改善箇所説明図

取扱説明書 7-39, 7-40ページ

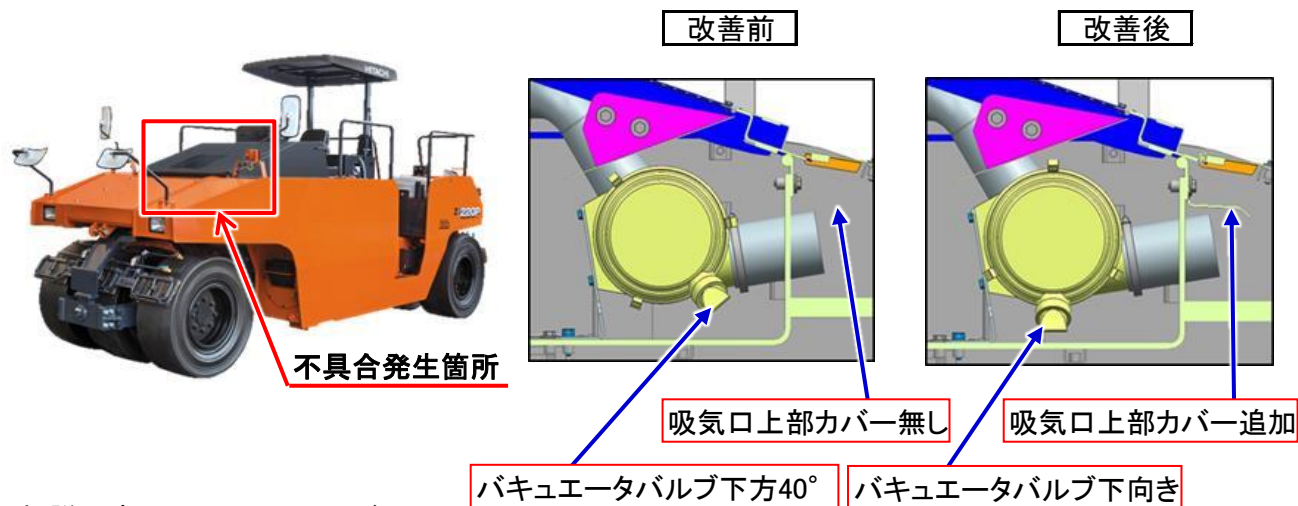
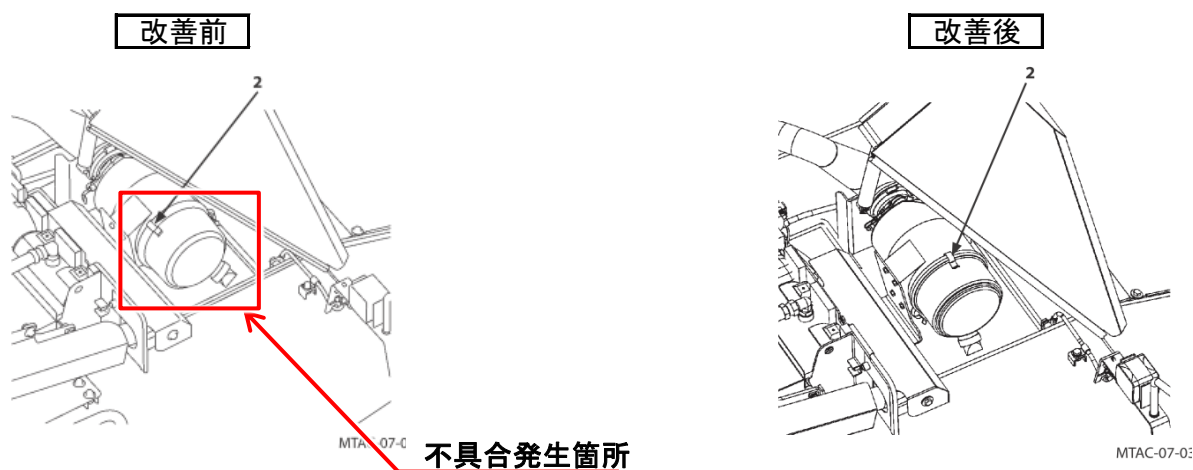
タイヤローラの原動機において、吸気ホースの吸気口設置部の防水性能とエアクリーナの排水機能が不十分なため、多量の雨が降った場合、吸気口から原動機内部に水が浸入し、エンジンオイルの白濁及びマフラーから白煙排出に至るおそれがある。

全車両、吸気口上部にカバーを追加し、エアクリーナカバー取付位置を変更するとともに、取扱説明書にエアクリーナカバー取付位置の訂正用シールを貼付する。
